## 改善箇所説明図

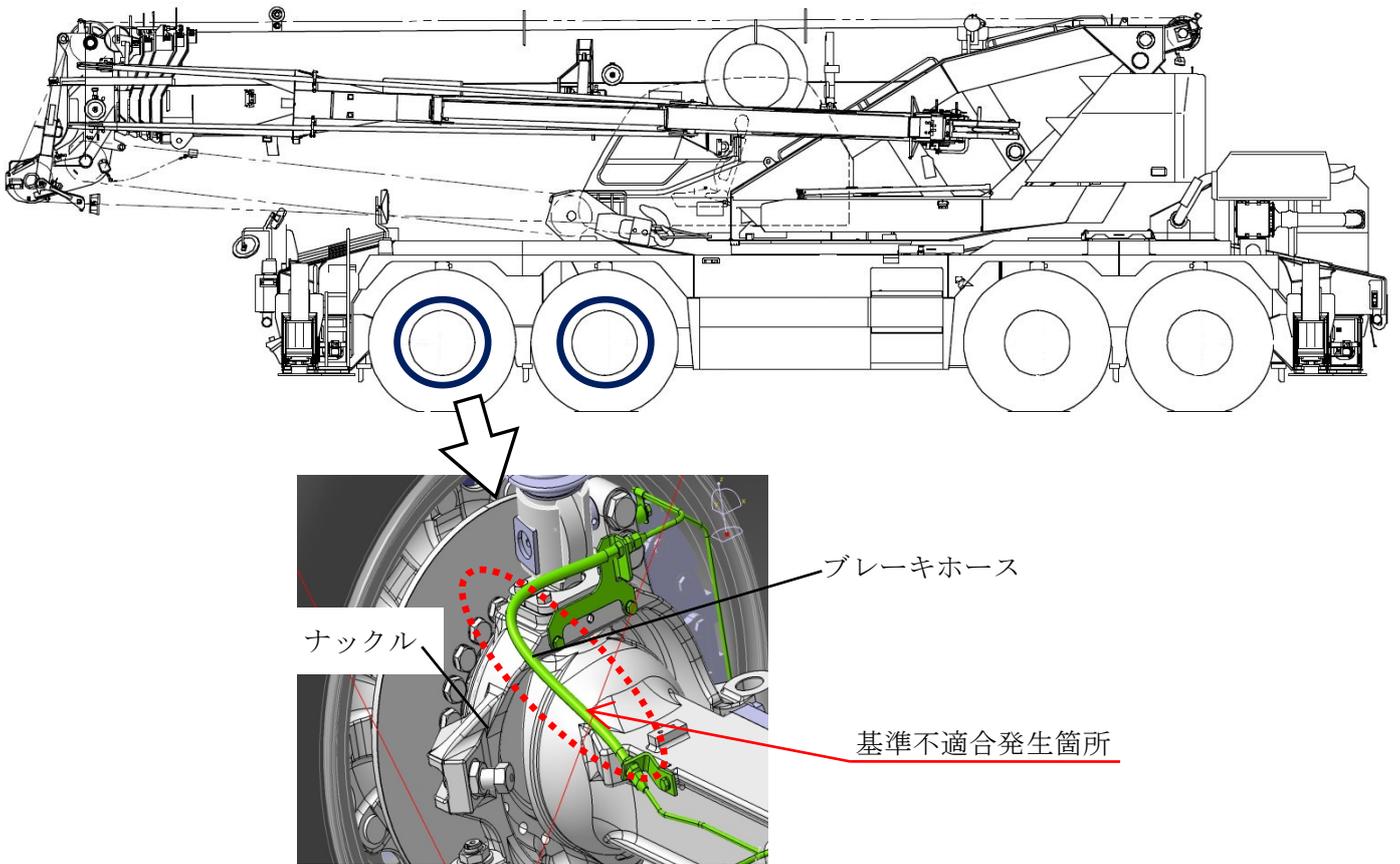
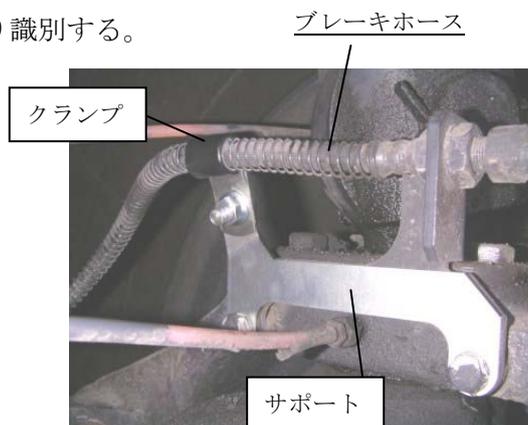
ホイール・クレーンの制動装置において、ブレーキホースの取り回しが不適切なため、ハンドル操作をした際にハンドルのリンク機構がブレーキホースに接触するものがある。そのため、そのままの状態で使用を続けると、ブレーキホースが損傷し、ブレーキ液が漏れて制動力が低下するおそれがある。

全車両、ブレーキホースの取り回しを変更する。併せて、ブレーキホースを点検し、異常がある場合には新品に交換する。

識別：追加したクランプの有無により識別する。
